OFICIO N° 725 -2019-VIVIENDA/VMVU-DGPRVU

Asunto: Atención a consulta formulada referente al radio de giro en rampas de estacionamiento.

INFORME TÉCNICO-LEGAL N° 025-2019-VIVIENDA/VMVU-DGPRVU-DV-JUL-KCC

ASUNTO : Atención a consulta formulada referente al radio de giro en rampas de estacionamiento.

IMAGEN 1

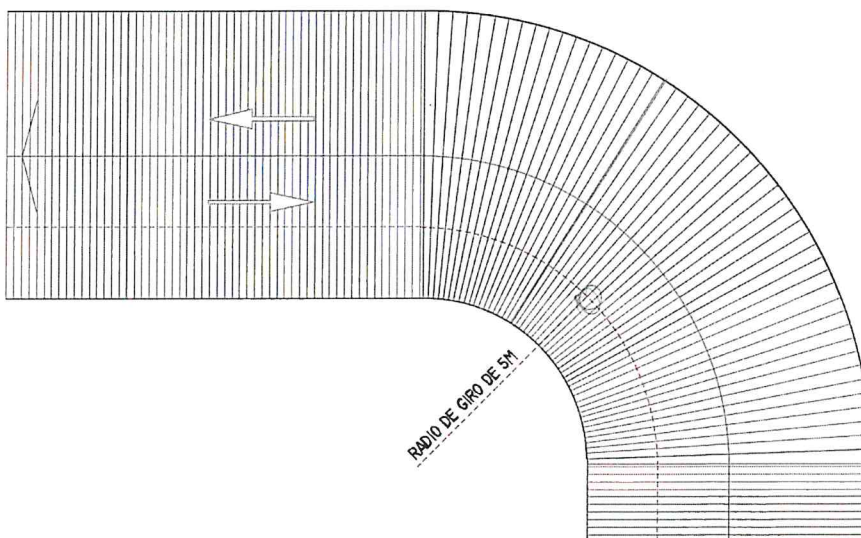
Es correcto entender que se debe considerar el radio de giro de 5m al eje de carril si la rampa está conformada por curva como se presenta en la imagen 1:

- Cuando la rampa corresponda a un (01) carril, ésta cuando menos debe tener un ancho entre paramentos no menor de 3,00 m, y cuando describa un giro, el radio debe ser medido al eje del mismo, con la finalidad que el vehículo pueda maniobrar por el carril.
- Cuando la rampa corresponda a dos (02) o más carriles, ésta cuando menos debe tener un ancho entre paramentos no menor de 6,00 m (o más, en múltiplos de 3,00 m por carril adicional), y cuando describa un giro, el radio debe ser medido al eje del carril interior (pegado a la curva).

IMAGEN 2

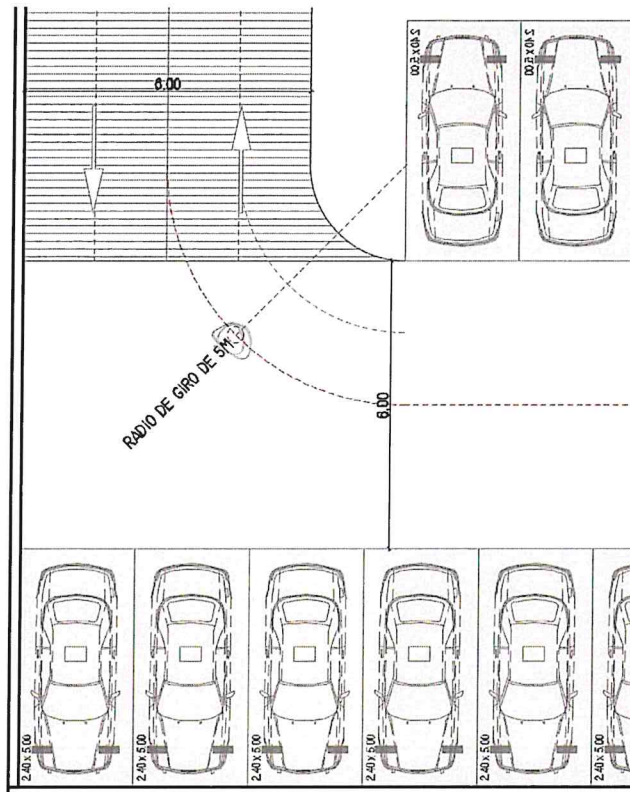
Y cuando se intercepta una rampa recta de 6m de ancho con una calle plana de 6m de ancho dentro de un estacionamiento, el radio de giro de 5m al eje de carril deberá considerarse acorde la imagen 2:
